Høringsuttalelse 201301067

Vannføringsmålinger Vatland.

Foreløpig jordskiftekart over

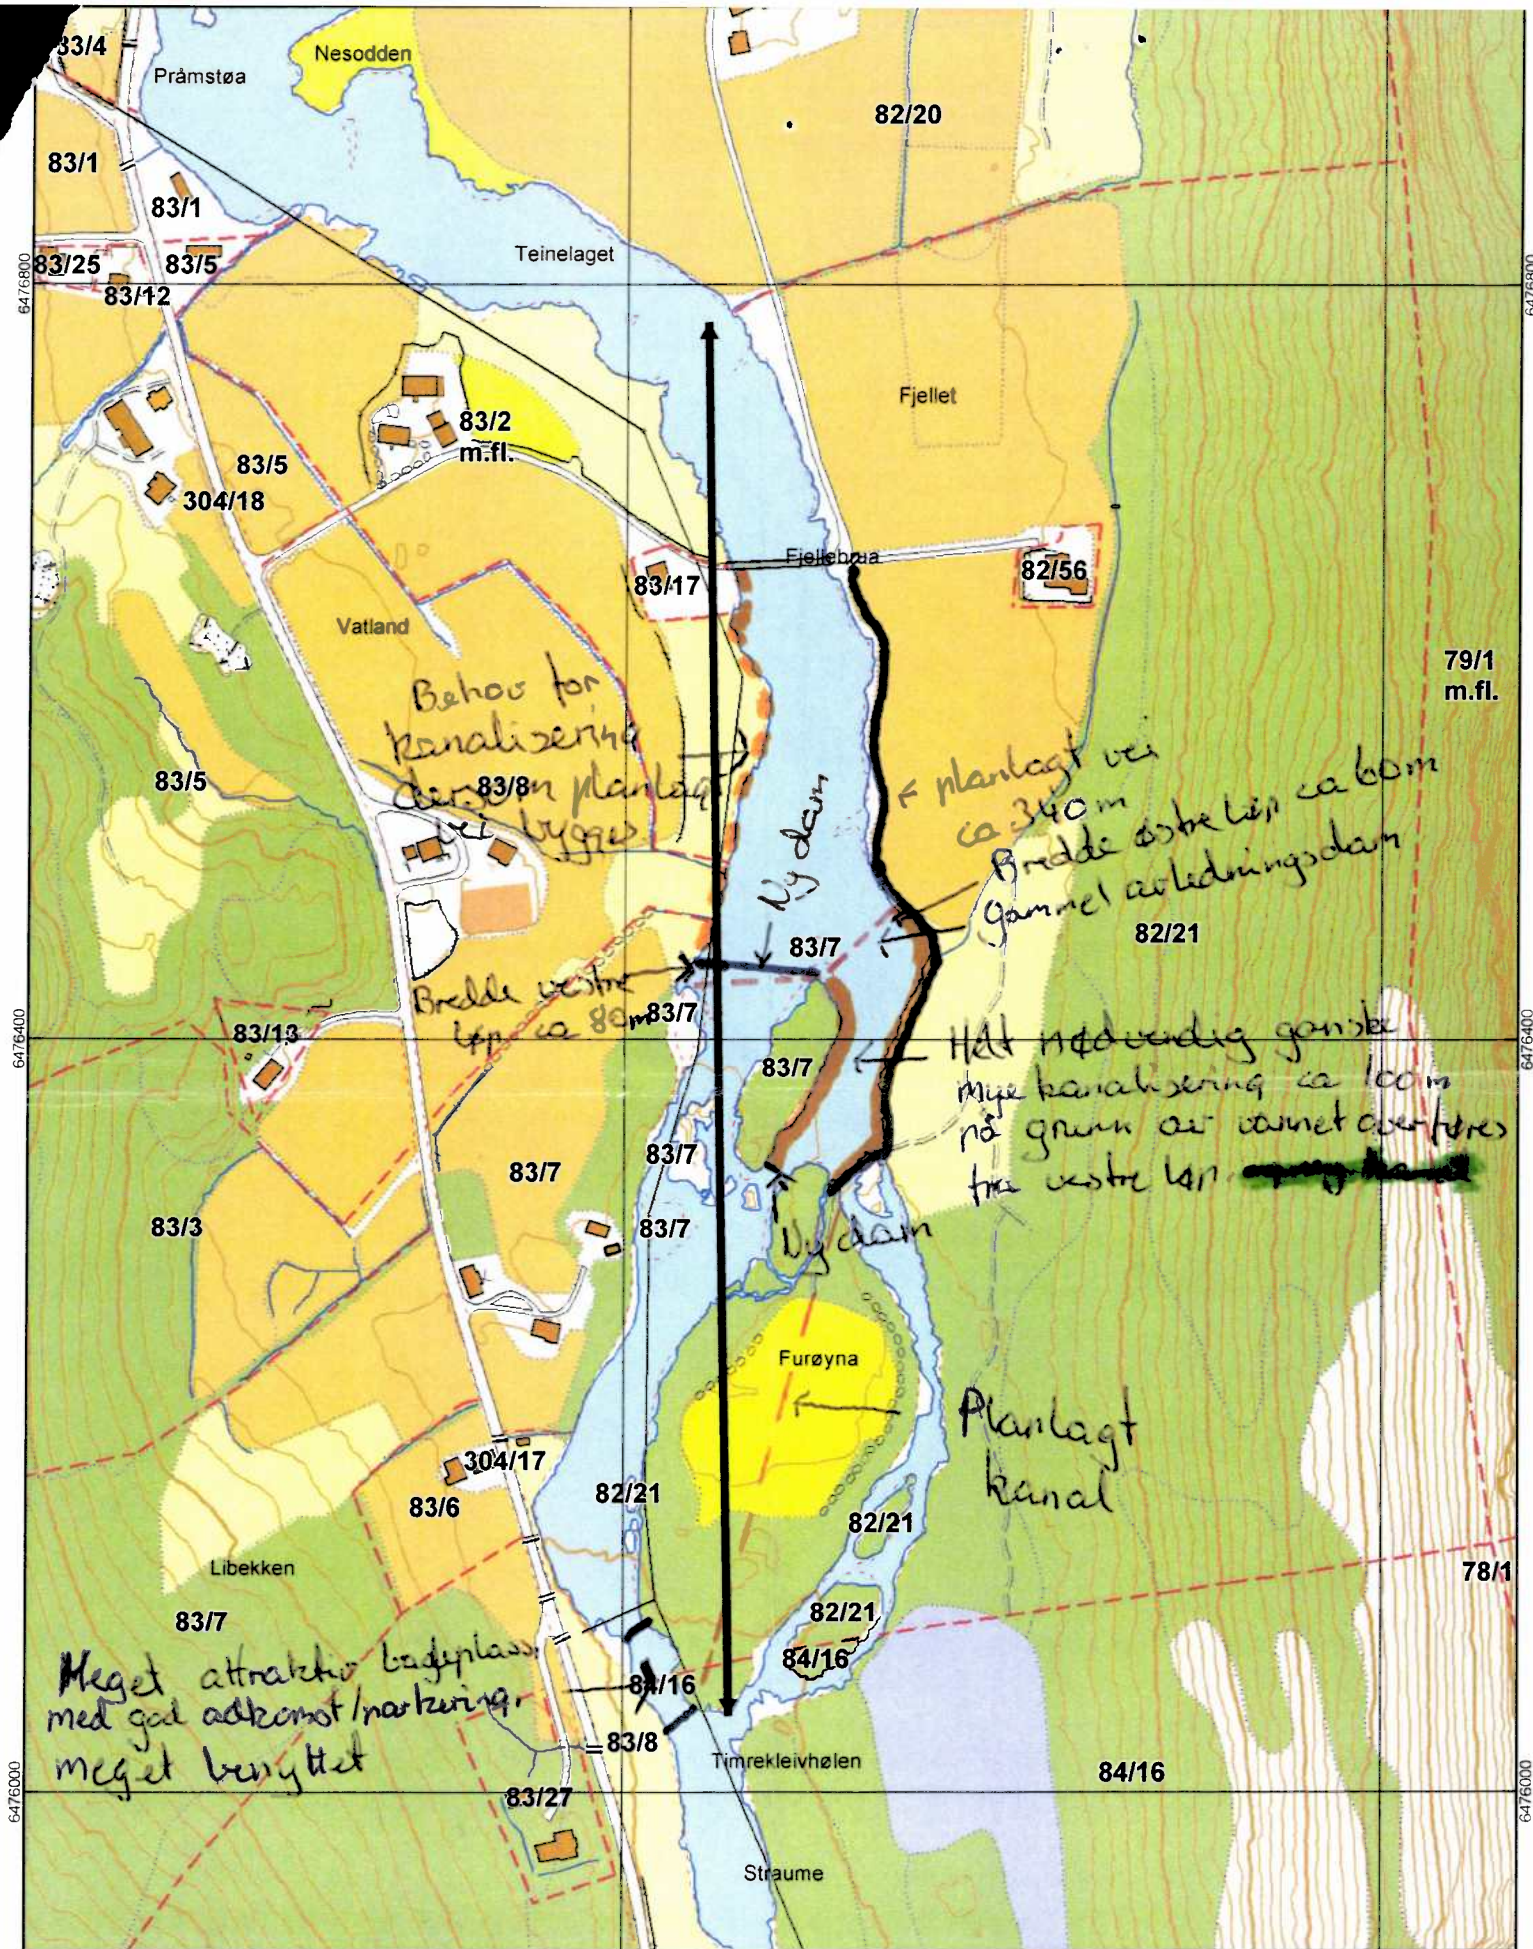
Vedlegger flygelmålings beregninger og kart som viser hvor målingene ble tatt.

Målingene ble utført 25.mars midt på dagen og gav følgende resultat:

Østre løp vannføring 0,657 m³/s, vannføring etter samløpet 5,913 m³/s. Differansen

5,256 m³/s er vannføringen i vestre løp. Prosentvis fordeling østre løp 11,1% og 88,9% i

vestre løp. Gjør oppmerksom på at disse fordelingene kan endre seg med større eller mindre vannføringer. For Kvinesdal kommune har jeg målt opp vannføringskurve for kalkingsanlegg ca. 5 km nedenfor Vatland, og her er det registrering av vannføringer som kan brukes for å finne ut hvordan denne målingen er i forhold til middelvannføringen.
